Pankrácká společnost, z.s.

k řízení o umístění stavby nazvané „Parkovací pavilon Budějovická“

VYJÁDŘENÍ K PODKLADŮM

1. k výkresu protihlukové stěny vložené žadatelem

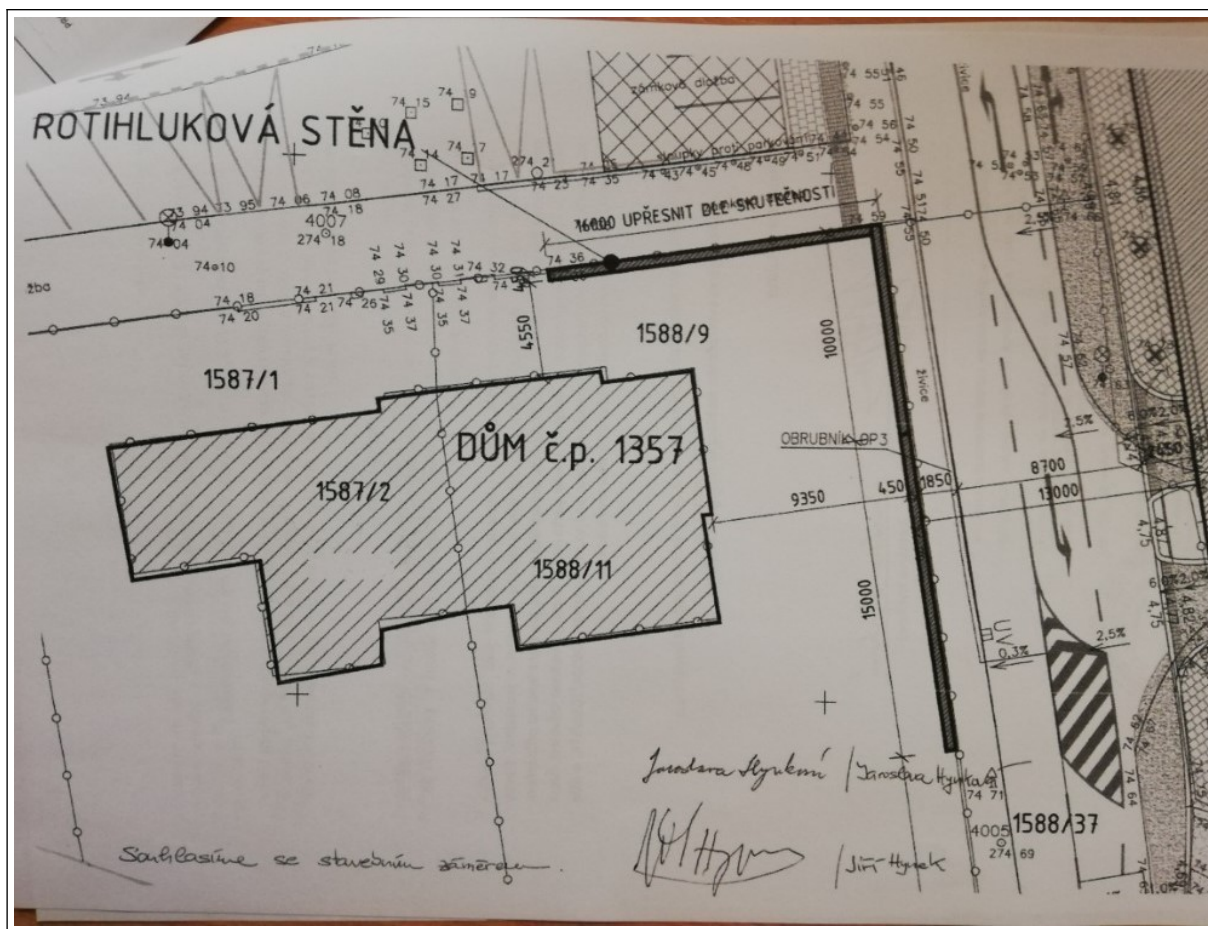
Výkres se zákresem protihlukové stěny z roku 2010, který do svého vyjádření vložil žadatel, a kde je protihluková stěna zřejmě označená jako červená čárka bez jediné kóty, dokumentuje, jak hypoteticky byla dokumentace zpracována bez výpočtu reálné hlukové zátěže obyvatel a pracujících v blízkém okolí související s plánovanou stavbou.

Dne 3. 10. 2019 odvolali majitelé části dvojdomu Antala Staška 1357/78 svůj souhlas s umístěním stavby protihlukové stěny na svém pozemku, dne 4. 10. 2019 požádal žadatel o přerušování řízení, a po měsíci intenzivního jednání s majiteli dne 5. 11. 2019 do spisu založil žádost o pokračování řízení, jejíž přílohou byl notářsky ověřený znovu daný souhlas výše uvedených majitelů se stavbou protihlukové stěny včetně jejího přesnějšího výkresu (*viz níže*)

— i když kóta definovaná jako „upřesnit dle skutečnosti“ nedává prostor pro měření hlukové zátěže.

V řízení se tak vyskytují 2 různé výkresy protihlukové stěny — podklad pro rozhodování je tak nejednoznačný — a dále na základě toho nelze jednoznačně zpracovat hlukovou studii (jaká bude stěna?). Žadatel si navíc protřečí tvrzením ve svém vyjádření, když uvádí, že „nutnost výstavby protihlukové stěny v současné situaci bude prověřena v řízení o povolení stavby“. Jestliže tedy existuje nějaká nová hluková studie, na základě které byl vytvořen výkres s rohovou protihlukovou stěnou, který prokazuje, že k navýšení hluku dojde nejenom v části ulice Ke krčské stráni, ale i v ulici Antala Staška téměř k hranici pozemku ve vlastnictví Orthotes, s.r.o., žádáme o její založení do spisu k možnému prostudování a vyjádření k ní.

Společnost Orthotes, s.r.o. ve svém vyjádření vycházela z výše uvedeného platného výkresu, kde je evidentní, že stavba protihlukové stěny ovlivní i druhou (západní) polovinu dvojdomu. Dále tedy trváme na námítce, že rohová protihluková stěna odřízne čtvrt' rodinných a bytových domů se zahradami do Budějovického náměstí a naopak, uzavře ho a naruší jeho urbanistickou koncepci.

zdroj: aplikace Air Diag DPD:

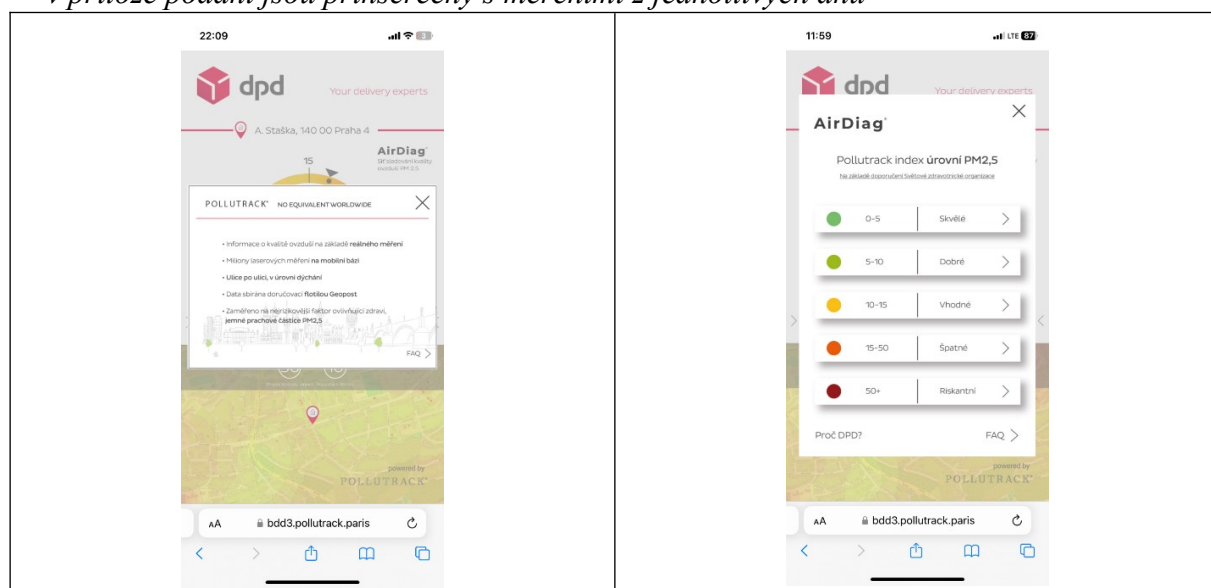
Žadatel vložil do svého vyjádření fotografie z jediného srpnového dne 15. 8. 2024, tedy z období letních prázdnin a dovolených, kdy není doprava tak intenzivní. Účastníky doložené měření probíhalo po dobu 14 dní v období února a března 2024, kdy byly reálné hodnoty částic PM 2,5 v okolí plánovaného záměru následující:

Z měření jednoznačně vyplývá, že měřené hodnoty PM 2,5 jsou již současné době nevhodné, přímo špatné pro lidský organismus. Pouze v jediném případě, a to dne 12. 3. 2024 v ulici Antala Staška, byly naměřené hodnoty „vhodné“, ale to na horní hranici 15 bodů.

Všechny ostatní hodnoty byly „závadné“ (s ohledem na doporučení WHO) a pohybovaly se v rozmezí 20 — 38 bodů! Jestliže oba měřicí body nejbližší uvažovanému stavebnímu záměru podělíme, získáme průměrnou hodnotu 24.

Je nepochopitelné, aby nebylo provedeno žádné reálné měření, a firma ATEM zůstávala ve své příspěvkové rozptylové studii zadané žadatelem pouze u modelování na základě velkých čtverců, které nutně nemohou odrážet skutečný stav v místě. S ohledem na to, že jsme tímto měřením jednoznačně zpochybnili správnost údajů ze čtverců ČHMÚ, žádáme o doplnění podkladu — o provedení nezávislého měření, které by prokázalo skutečný stav v území.

4 k tvrzení, že v místě nedošlo k výraznější nové zástavbě žadatelem:

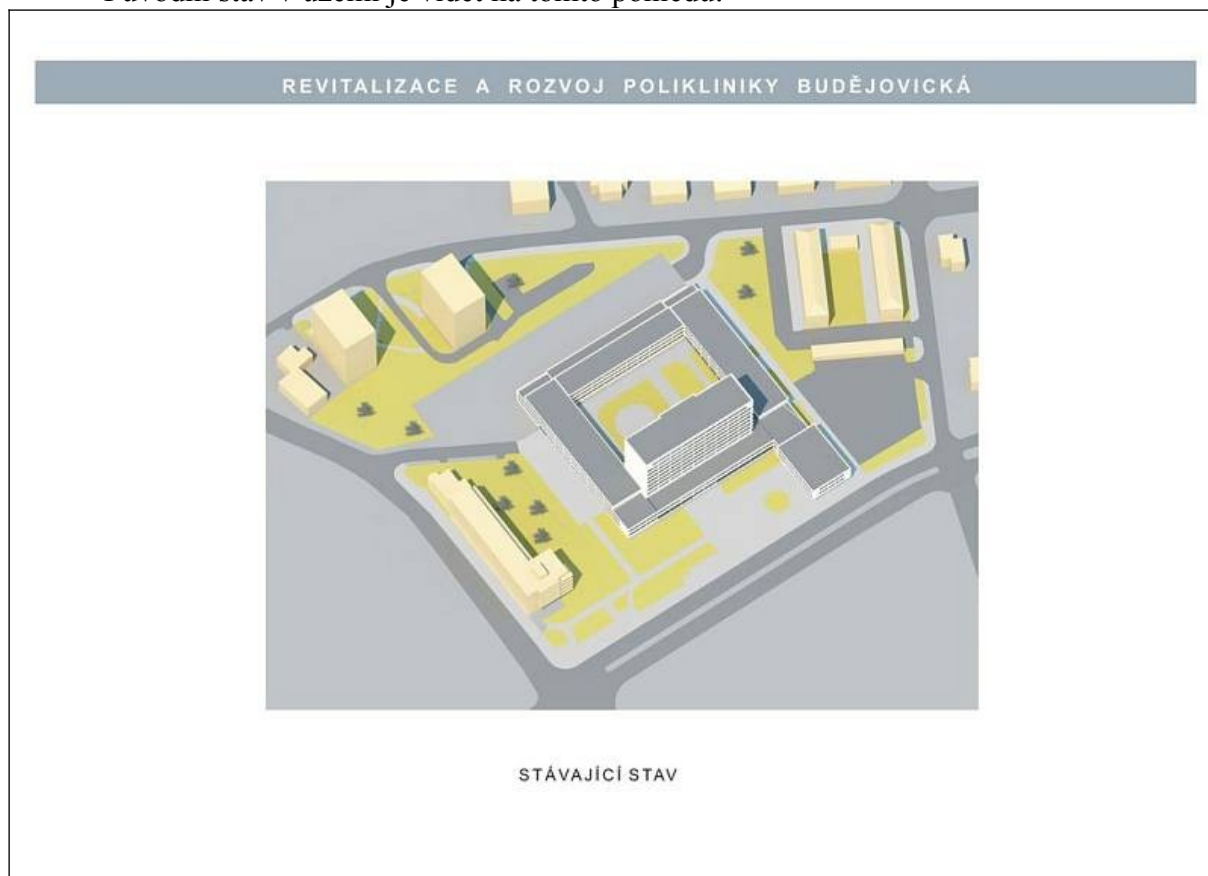
Původní stav v území je vidět na tomto pohledu:

Žadatel za uváděné období 2011 do současnosti přestavěl původní polikliniku Budějovická (nyní vysoká budova) na Úřad pro Prahu 4, dostavěl vstupní pavilon, dále dostavěl boční budovu polikliniky na východ, vystavěl parkovací dům Gama na jihu, přistavěl před původní polikliniku vstupní budovu na sever, zvýšil původní západní boční budovu o několik pater (Lexum), vestavěl vnitřní atrium, dostavěl jižní budovu o několik pater. Tyto stavební aktivity prezentuje na svém webu:

Je tak zcela evidentní, že právě v místě stavby došlo k významnému stavebnímu rozvoji který podstatně změnil podmínky v území — vznikl násobně větší zdroj dopravy a přitom nové budovy zhoršují provětrávání — tedy došlo ke zhoršení ovzduší a právě i pro tyto lokální podmínky (uzavření v kaňonu mezi výškovými budovami) je nutno vycházet z konkrétního zjištění stavu ovzduší v místě a ne vycházet z velmi hrubého přiblížení obsaženém ve čtvercích ČHMÚ.
